Froland kommune - forslag til kommuneplanens arealdel 2021-2033 - uttalelse ved offentlig ettersyn - riktig vedlegg

Froland kommune - forslag til kommuneplanens arealdel 2021-2033 -
uttalelse ved offentlig ettersyn

Saksgang	Møtedato	Saknr
1 Fylkesutvalget	06.09.2022	102/22

Fig. 1. Kartet til venstre viser planlagt plasseringen av Bøylestad næringspark i Froland. Kartet til høyre viser planområdet mer detaljert.

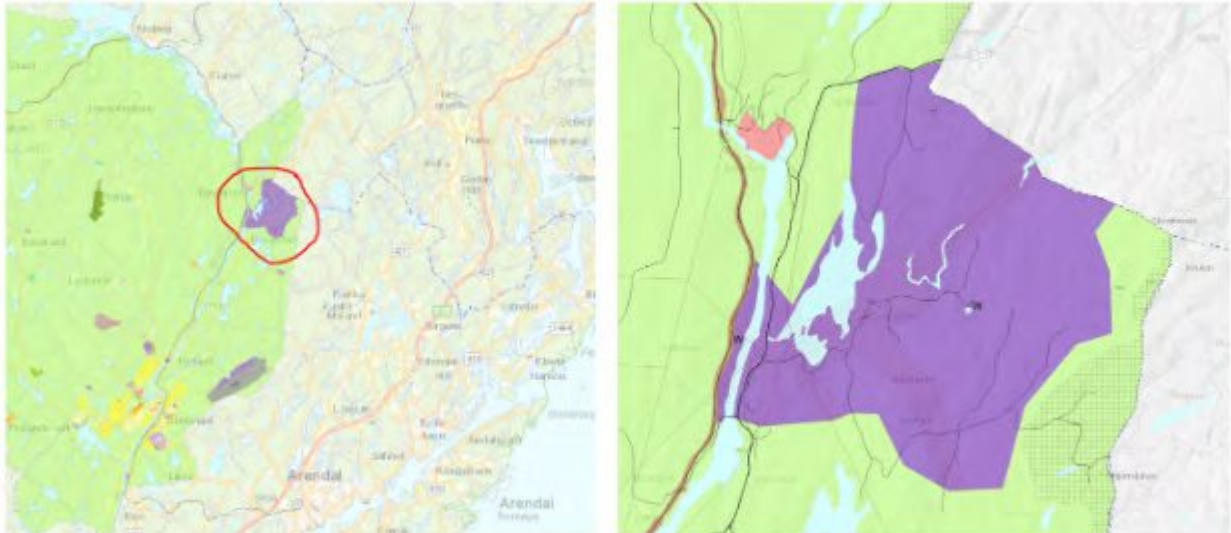
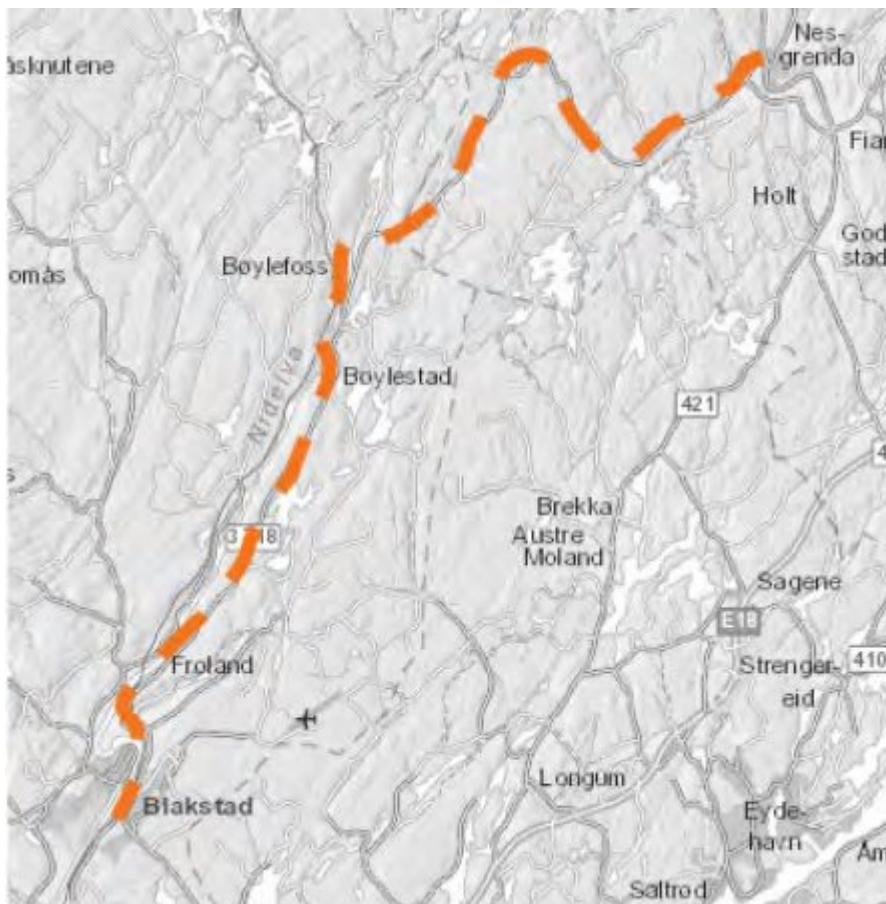
Fylkeskommunedirektøren vurderer på et generelt grunnlag at selve planområdet på Bøylestad kan være godt egnet til kraftforedlende næringsformål. Det er nærhet til kraft og en forventet grad av konflikt knyttet til friluftsliv, natur og miljø – som er naturlig ved planområder av stort omfang. Selve planområdet vurderes å være tilstrekkelig utredet på kommuneplannivå.

Lokaliseringen innebærer åpenbare utfordringer knyttet til vei og mobilitet, og utfordrer mål om redusert transportbehov og samordnet areal- og

transportplanlegging. Området har plankrav og rekkefølgekrav knyttet til veg som delvis kan løse mange utfordringer, men fylkeskommunedirektøren mener konsekvenser av lokalisering av et stort næringsområde som krever utbedret/ny vei i større grad bør være belyst på dette plannivået. Det er en vanskelig vurdering å konkludere hva som er tilstrekkelig utredninger, men fylkeskommunedirektøren mener en objektiv vurdering av hvilke transportutfordringer lokaliseringen kan innebære er beslutningsrelevant kunnskap. Kunnskapsgrunnlaget skal som kjent være tilstrekkelig nok til å kunne ta stilling til forslag om ny eller endret arealbruk. I veileder om konsekvensutredningen av kommuneplanens arealdel er det omtalt at utredninger skal beskrive virkningene av enkeltområder og av de samlede arealbruksendringene i planforslaget. Med «antatte virkninger» menes hvilken konflikt en kan forvente mellom utbyggingen og berørte verdier og interesser. Her vil lokalisering, og områdets karakter være viktig i vurderingen sammen med forholdene i punktet over. Jo høyere antatt konfliktgrad desto mer omfattende og detaljert vil det normalt være hensiktsmessig å utrede.

Lokalisering av næring på Bøylestad har lokale og regionale virkninger. Beslutningsrelevante avklaringer knyttet til regionale næringsområder, veiforbindelse og samordnet areal- og transportplanlegging bør belyses før videre planarbeid. Fylkeskommunedirektøren mener det er relevant å involvere nabokommuner og fylkeskommunen for å få belyst virkning av en næringspark på Bøylestad.

3. Lokalisering av næring på Bøylestad har regionale virkninger. Beslutningsrelevante avklaringer om regionale næringsområder, veiforbindelse og samordnet areal- og transportplanlegging bør belyses før videre planarbeid. Fylkesutvalget oppfordrer kommunen til å ta initiativ til et samarbeid med fylkeskommunen og nabokommuner.
Det oppfordres også til dialog med lokalsamfunn, velforeninger og miljøorganisasjoner.
 4. Fylkesutvalget ber kommunen nyttiggjøre seg råd og innspill i saksfremstillingen.
-
